**PROGETTO DEFINITIVO PER LA REALIZZAZIONE DI UN IMPIANTO DI
PRODUZIONE DI ENERGIA ELETTRICA DA FONTE EOLICA E RELATIVE
OPERE DI CONNESSIONE - 10 AEROGENERATORI -**

Sezione:
INTEGRAZIONI RICHIESTE DAL "M.A.T.T.M."

Titolo elaborato:
CONTRODEDUZIONI AD OSSERVAZIONI/PARERI DI ENTI E DAL PUBBLICO

N. Elaborato: **D.1**

Figura: interdistanze tra gli aerogeneratori di progetto (cerchietti rossi) e distanze dagli impianti eolici di grande taglia esistenti (cerchietti blu), dagli impianti autorizzati (cerchietti arancione) e dal mini eolico (cerchietti verde).

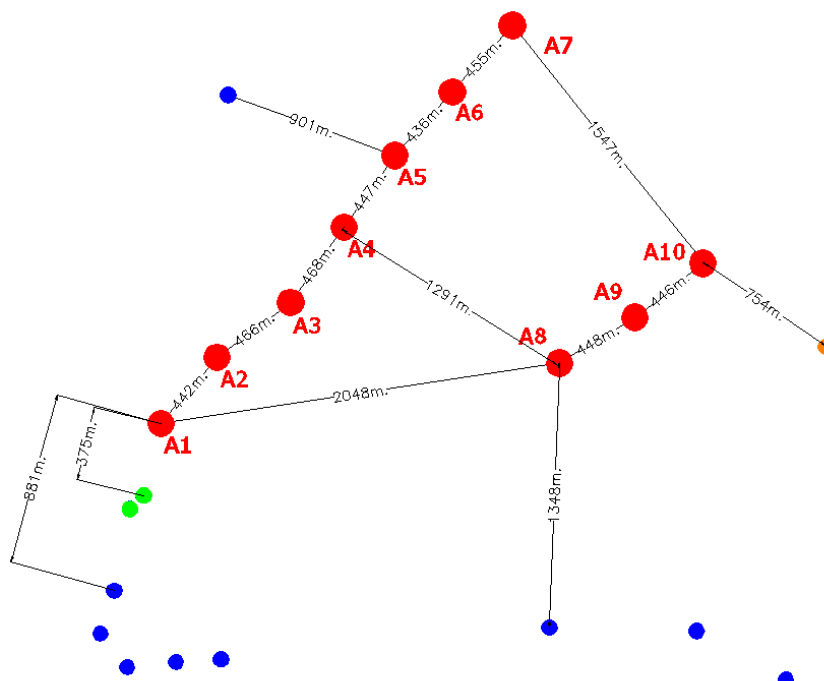
2. **L'ARPA Puglia, richiamando quanto indicato al punto n) del paragrafo 3.2 dell'Allegato 4 del DM 10-9-2010, evidenzia che nella direzione perpendicolare a quella prevalente del vento non risulterebbe rispettata tra gli aerogeneratori la distanza minima pari a 4 volte il diametro, e che nella direzione prevalente del vento non risulterebbe rispettata la distanza minima pari a 6 volte il diametro. Le stesse distanze andrebbero verificate anche**

rispetto agli altri parchi realizzati ed autorizzati in zona (codice regionale E17/05).
Evidenza l'insufficiente distanza tra le torri anche rispetto ai valori di 5D e 7D.

Le Linee Guida Nazionali di cui al DM 10-9-2010 al punto 3.2 lettera n) dell'Allegato 4 indicano una distanza tra le macchine di 5-7 diametri sulla direzione prevalente del vento e di 3-5 diametri sulla direzione perpendicolare a quella prevalente del vento.

In effetti le Linee Guida Nazionali **NON** impongono affatto ai progetti di rispettare esattamente tali distanze ma le indicano quali possibile misura di mitigazione sull'impatto visivo e sui beni culturali e sul paesaggio.

Come indicato negli elaborati del progetto definitivo depositato e nell'immagine a seguire, tra gli aerogeneratori di una stessa fila è stata garantita una distanza superiore ai 3D (essendo $3D = 3 \times 136\,408\text{ m}$) mentre tra le due file che costituiscono il layout d'impianto è stata garantita una distanza superiore ai 5D (essendo $5D = 5 \times 136 = 680\text{ m}$).

Rispetto agli impianti di grande taglia esistenti o autorizzati, è stata garantita una distanza minima superiore ai 5D.

Nei pressi dell'impianto di progetto sono presenti due installazioni di mini eolico dalle quali gli aerogeneratori di progetto si pongono ad una distanza di poco inferiore a 3D (precisamente 2,78 D).

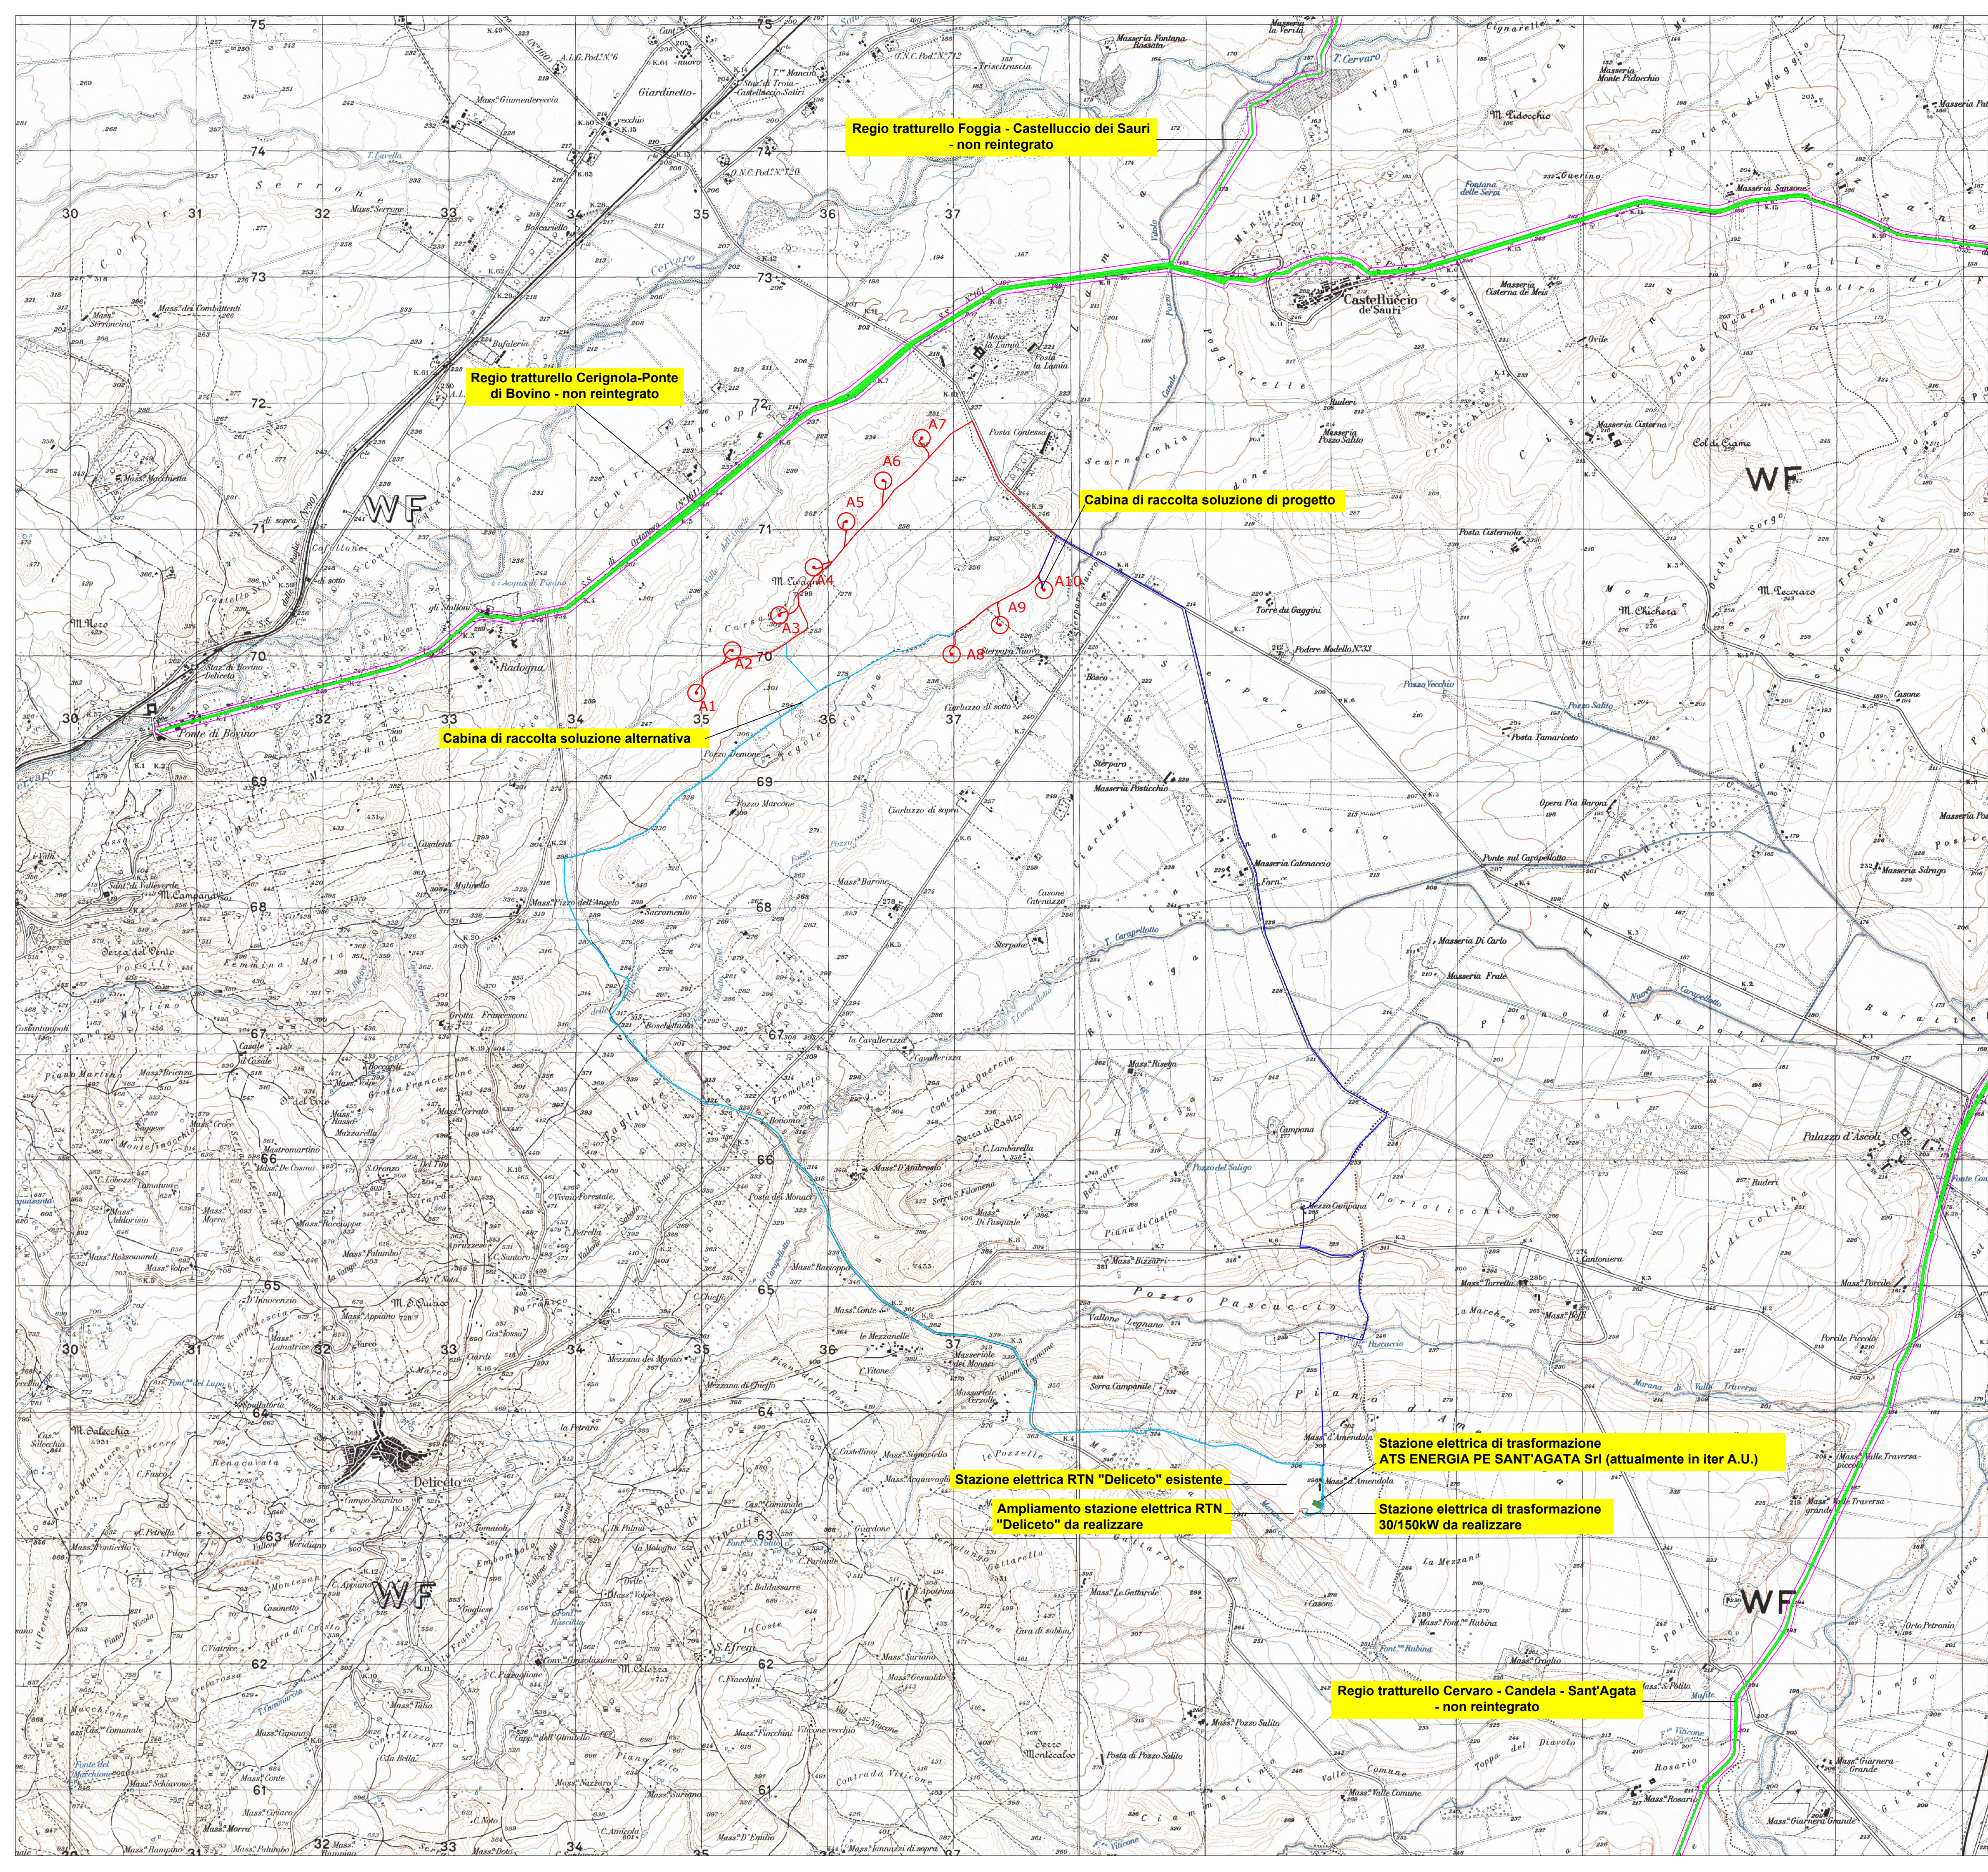
1. Il servizio Amministrazioni Beni Demanio Armentizio, O.N.C. e Riforma Fondiaria della sezione Demani e Patrimonio con nota prot. A00_108_N.17248 del 28/08/2019 ha chiesto alla società Winderg srl la trasmissione di una dettagliata relazione tecnica e una planimetria catastale relativa esclusivamente alle eventuali aree tratturali interessate di cavidotti da realizzare.

La società Winderg srl con PEC del 09/09/2019 ha trasmesso all’Ufficio Parco Tratturi la documentazione progettuale richiesta dalla quale si evince l’assenza di interferenze tra il progetto e la rete tratturale della regione Puglia (rif. elaborati, GE.BOV01.PD.1.1 - GE.BOV01.PE.3.2.1_2 allegati alla presente).

| Rev. | Data | Elaborazione | Approvazione | Emissione | DESCRIZIONE |
|--------------------|----------------|------------------------|------------------|------------|------------------------|
| Nome File sorgente | | GE.BO.V01.PD.1.2.1.dwg | Nome file stampa | | GE.BO.V01.PD.1.2.1.pdf |

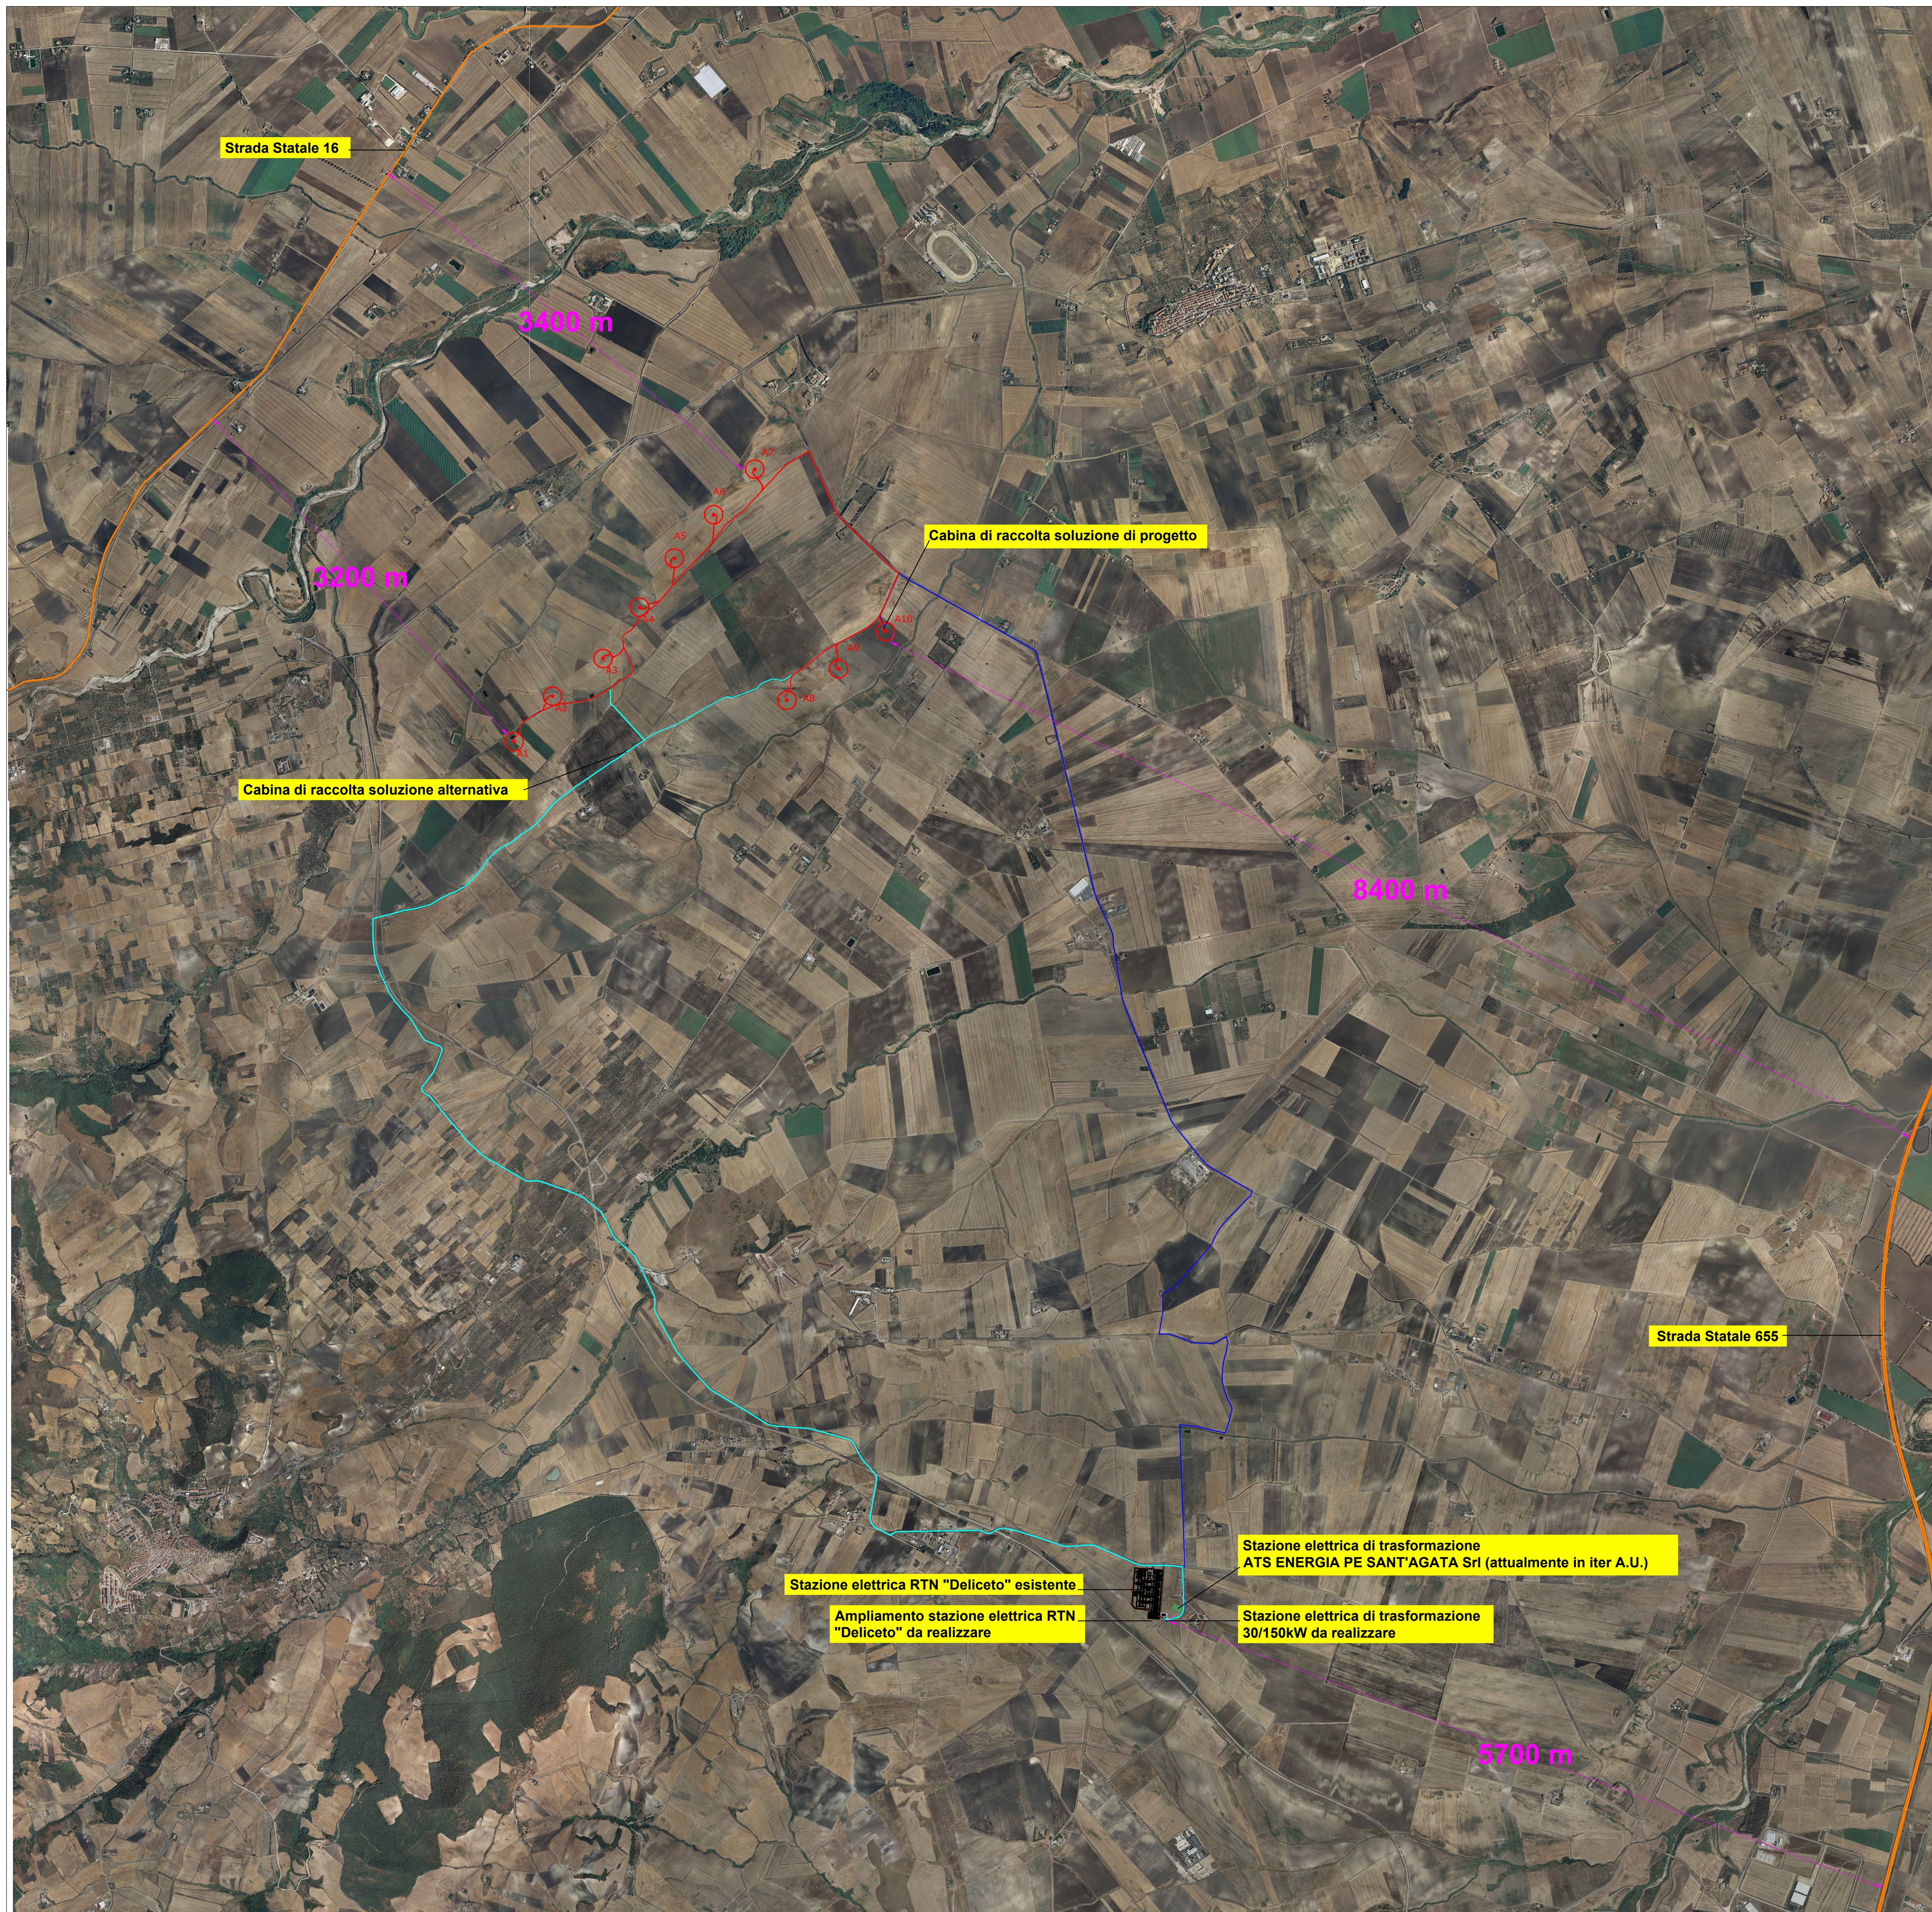
1. L’ANAS, per le vie brevi, ha chiesto la redazione di un elaborato dal quale fosse evidente la distanza delle opere di progetto dalla viabilità statale.

La società Winderg srl con PEC del 06/09/2019 ha trasmesso all’ANAS la documentazione richiesta dall’ANAS dalla quale si evince l’assenza di interferenze tra il progetto e la viabilità statale (rif. elaborato 1.2.1 allegato alla presente). Come indicato sull’elaborato trasmesso, gli aerogeneratori si collocano ad una distanza minima di 3,2 Km dalla viabilità statale, mentre la sottostazione di progetto dista circa 5,7km dalla strada statale più vicina. I cavidotti e la viabilità di progetto non interessano la viabilità statale.
